Mémoire en réponse aux avis émis au cours de l'enquête publique

Projet de centrale photovoltaïque au sol,

Commune de Réguisheim (68)

Date :
10 décembre 2019

NATURALIA Env. Décembre 2019 / Cartographe : CTT (Bee Horizon) / Fond de carte : Google satellite / Données : Tryba, NATURALIA Env.

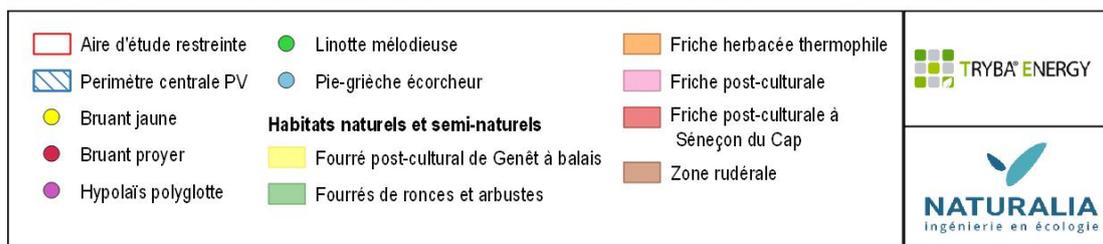
Les effets sur les cortèges d'oiseaux des milieux buissonnants comme la Fauvette grisette et le Tarier pâtre nous paraissent sous-estimés : si ces espèces sont considérées comme communes dans la région, leur présence dans la région naturelle de la Hardt est plutôt rare et à souligner. Les incidences locales sont plus importantes que ce qui est mentionné dans l'étude d'impacts.

De même pour la Pie-grièche écorcheur : la perte de 10 couples ne pourra être compensée sur la partie nord qui ne pourra pas accueillir une densité si importante sur 20 ha.

Concernant les incidences sur les espèces des milieux buissonnants dont la Pie-grièche écorcheur, la carte ci-dessous montre la répartition de ces dernières au sein de l'aire d'étude. On remarque une nette concentration de celles-ci dans le secteur Nord que le porteur de projet a choisi d'éviter au regard de l'intérêt écologique de ces habitats. Ce ne sont donc pas 10 couples qui seront impactés mais probablement 1 ou 2. Les observations *in situ* montrent d'ailleurs qu'une importante concentration de Pies-grièches écorcheurs est possible car c'est précisément ce qui a été observées dans la partie évitée du site. A titre d'information Naturalia environnement a été témoin à une autre reprise en 2019 d'une telle concentration de Pies-grièches écorcheurs dans un autre site dans le département de la Moselle présentant de grandes surfaces favorables au cortège buissonnant et de grands effectifs d'oiseaux. Ainsi les concentrations aviaires peuvent être élevées en conditions écologiques particulièrement favorables.
